改善箇所説明図

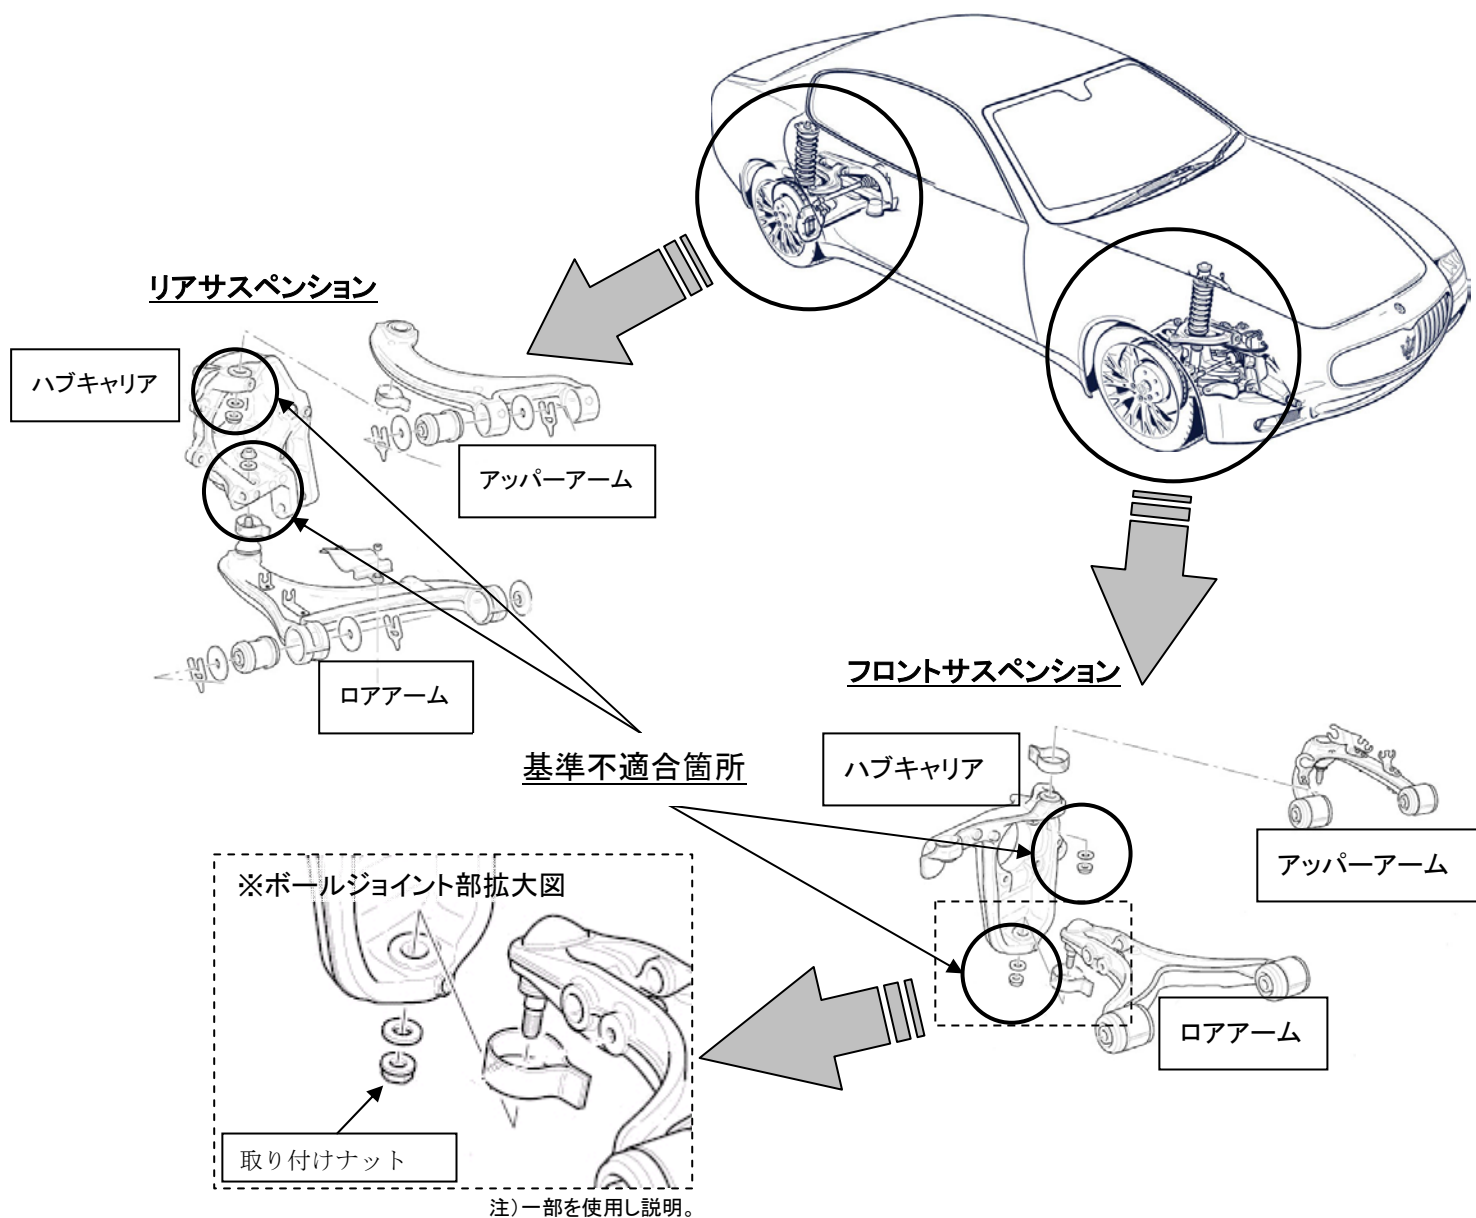
基準不適合箇所

緩衝装置のサスペンションアームとハブキャリアを連結しているボールジョイント部取り付けナットに締め付け不足のものがあり、そのままの状態で使用すると当該ナットが緩み、最悪の場合、当該ボールジョイント部が折損して、走行不能に至るおそれがある。

改善の内容

全車両、ボールジョイント部取り付けナットの緩みを点検し、緩みがあった場合には、当該箇所のサスペンションアーム及びハブキャリア一式を新品と交換する。

※注意: は交換部品を示す。(点検の結果緩みが発見された箇所のみ) また、各サスペンションアームについてはブッシュ、ジョイントのカバー、ナット及びワッシャーを含む。
